四统PXH—112X型线路保护屏在B相接地时的接线介绍

许昌继电器研究所 刘伟德

图 1

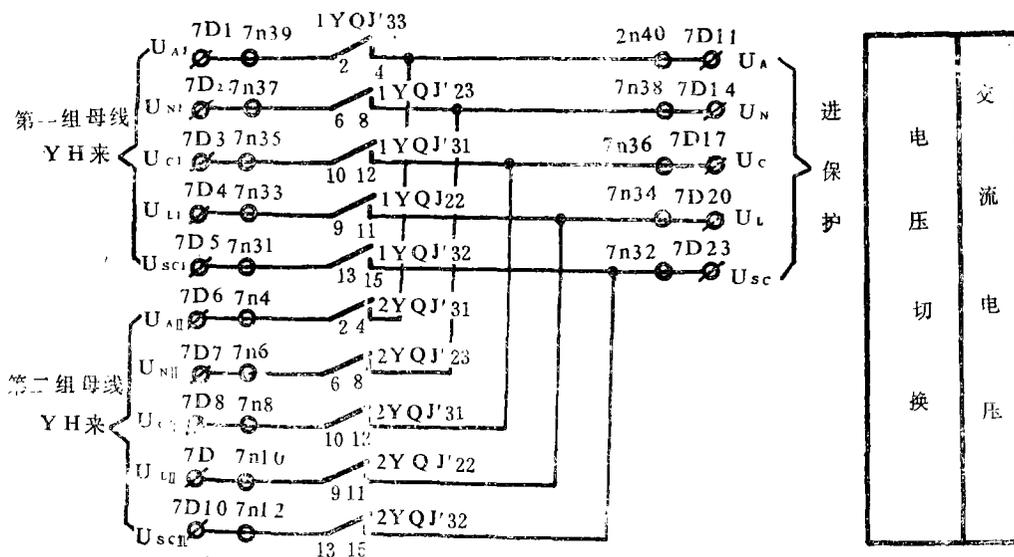
在中性点N相接地时, N600是不经电压切换的。但在B相接地时B600不经电压切换,相应的N相要经电压切换,如图1所示。

图2

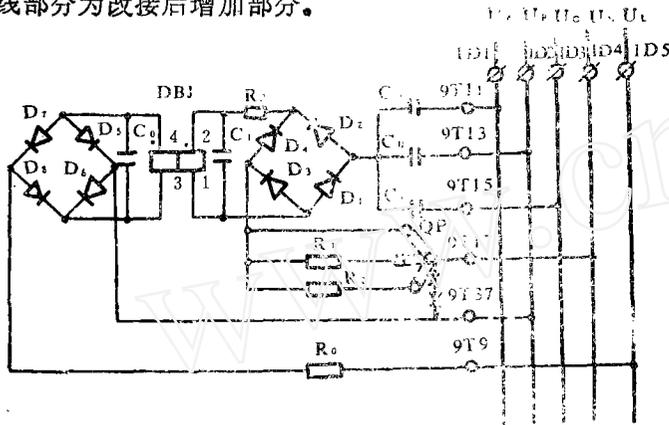
图2为2JL-31x距离保护装置断线闭锁元件原理图。图中打叉部分为改接前接线，虚线部分为改接后增加部分。

距离保护中为了避免断线闭锁元件在两相接地时误动作，引入零序电压 $3U_0$ 以抵消接地故障零序滤波器的零序输出。从原理图看出，在接线改接前，其 $3U_0$ 的接地端与零序滤波器的输出接在一起由9T17引至1D4接 U_{N0} 这在中性点N相接地在接线上不存在问题，但在B相接地时 $3U_0$ 的接地端应接至B600，上述接线方式就要将打叉部分去掉，增加虚线部分并由9T37引出接至1D2，也就是将 $3U_0$ 的非极性端(按地端)接至B600。由于厂家断线闭锁元件目前均按改接前生产，因此用户若用于B相接地时则应在订货时向厂家提出并由厂家按改接后的断锁闭锁元件生产。

图3

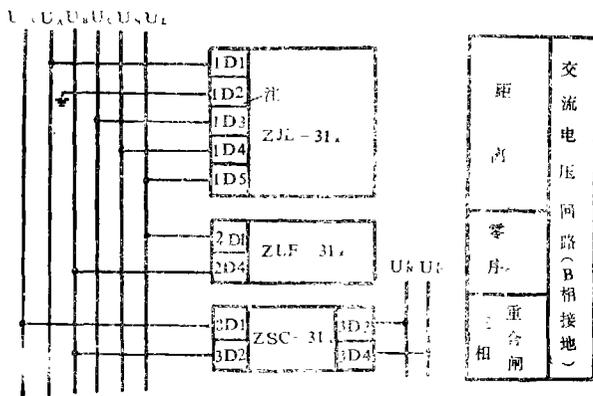
注：1D2上保护装置应为(1n2) 9T37、4T13

根据以上所述，在B相接地时PXH-112x型线路保护屏的交流电压回路可参考图3所示接线。
